改善箇所説明図

アルミタンクローリーの積荷排出用ポンプにおいて、設計不良により、ポンプブラケットの剛性が不足しているため、ポンプと連結した配管に亀裂が発生するものがある。そのため、そのままの状態で使用し続けると、荷下ろし作業中に積載物が漏れ、最悪周囲に火種があった場合に発火して火災になるおそれがある。

【改善対象部位詳細】

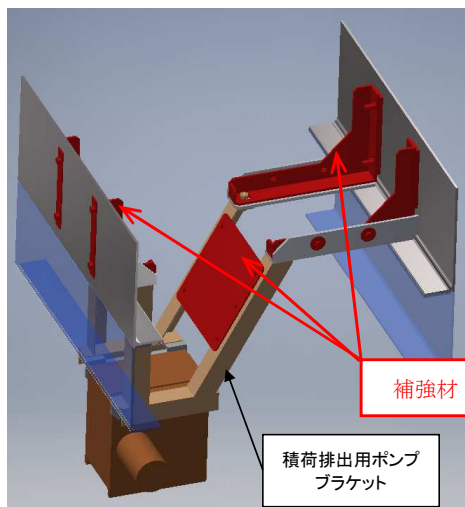
積荷排出用ポンプ ブラケット補強材追加

センタベアリング補強材追加

また、ポンプブラケットの剛性が不足しているため、ポンプ駆動軸同士を連結するセンタベアリングのブラケットへ亀裂が発生し、荷下ろし作業ができなくなるおそれがある。

- ①全車両、ポンプブラケットおよびセンタベアリングブラケットへ補強を追加する。また、配管固縛ステーの追加が必要な仕様においては、当該ステーを追加する。
- ②全車両、配管の亀裂有無を確認し、亀裂が確認された場合は補修工事を実施、もしくは配管を新品に交換する。
